## „Odstranění propadu traťové rychlosti v úseku Kanín – Převýšov“

### Dodatečné informace - Dodatek č. 2

### PŘÍČNÝ ŘEZ 1:50

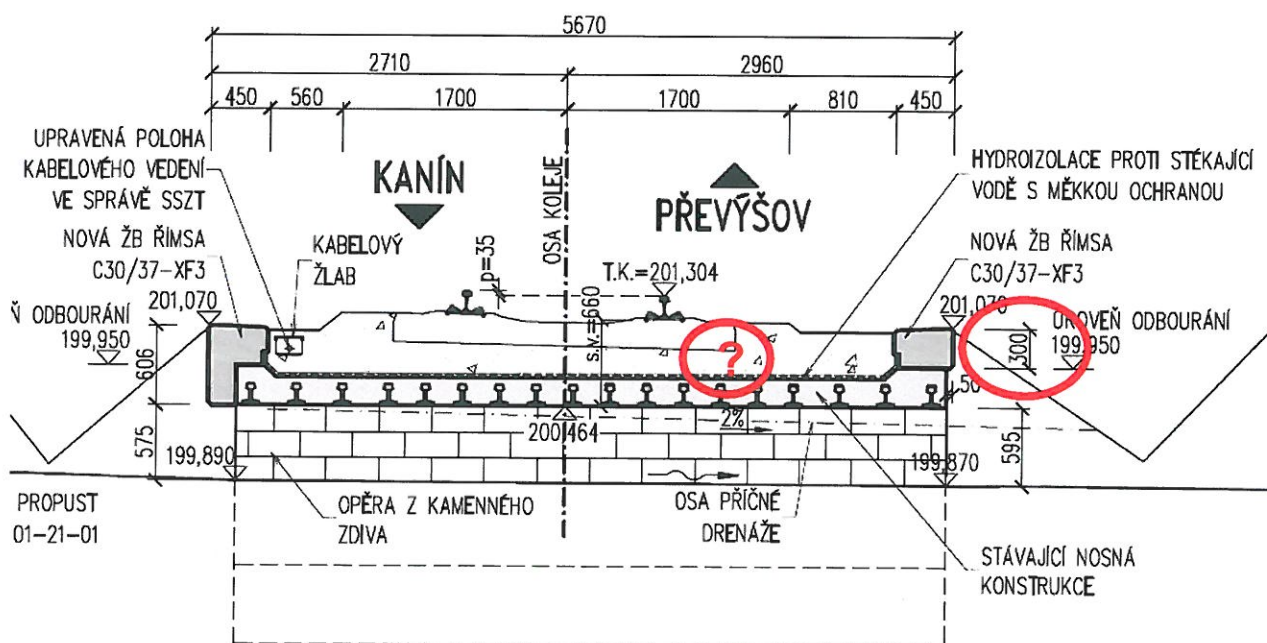
#### Dotaz č.6:

SO 01-21-01 Propustek v ev.km 6,449 (projektovaný nový stav).

V zadané projektové dokumentaci není dodržena minimální tloušťka šterkového lože pod pražcem vyžadována předpisem SZDC S3.

Žádáme zadavatele o uvedení daného stavebního objektu do souladu s předpisem SZDC S3.

**Odpověď na dotaz č.6:**

Přestavba propustku není předmětem této stavby – pouze se upravuje dle požadavku investora římsa. Jelikož v těsné blízkosti tohoto objektu se nachází železniční přejezd, nelze dodržet v tomto místě předpis SŽDC S3.
